Gemeenteraad Gooise Meren

Informatieve vragen van feitelijke en/of technische aard

Naam en fractie:	Ben Hagens, VVD
Datum indiening:	17 september 2019
Datum antwoord:	23 september 2019
Onderwerp:	Gevaarlijke situatie voor fietsers - snor scooters IJsselmeerweg - Amsterdamsestraatweg

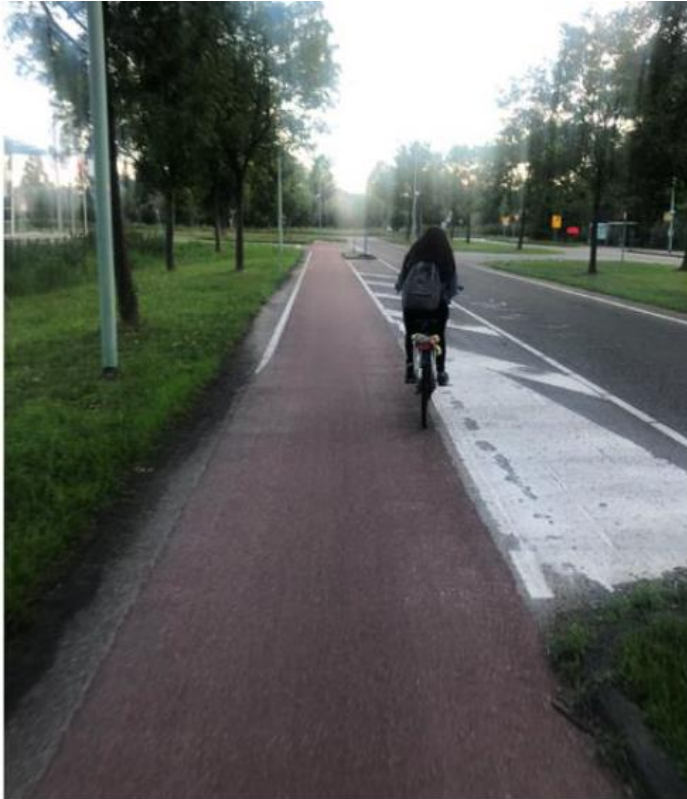
Hier zie je in het omcirkelde bord dat er op lijkt dat fietsers links het industrie terrein worden gestuurd. En vervolgens aan hun lot worden overgelaten. Dit is onduidelijk en ook niet logisch. In de praktijk rijden fietsers, zeker die niet ter plaatse bekend zijn hier gewoon recht door tegen de fiets richting in.

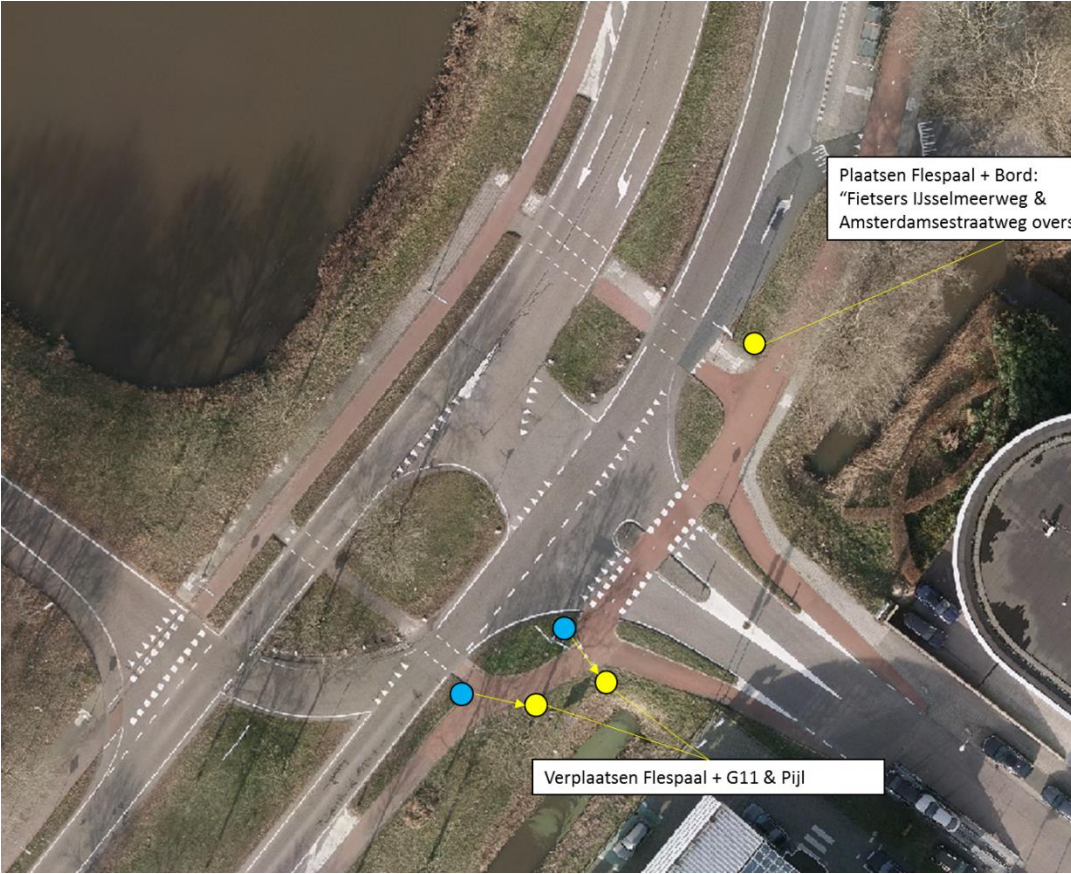
De huidige gevaarlijke situatie vraagt ons inziens om snel ingrijpen. En dit kan met beperkte investeringen. Wij willen vragen dat de gemeente ten laatste 1 december aanstaande gevaar oplossende maat regelen neemt. Kunt u dit realiseren?

Wij zijn voornemens om de situatie aan te passen. Dit door het plaatsen van een bord voor de oversteek met de tekst "Fietsers IJsselmeerweg & Amsterdamsestraatweg oversteken" en door het verplaatsen van een tweetal fietspadborden die de verplichte rijrichting aangegeven, zie onderstaande schets.

Plaatsen Flespaal + Bord:
"Fietzers IJsselmeerweg &
Amsterdamsestraatweg oversteken"

Verplaatsen Flespaal + G11 & Pijl
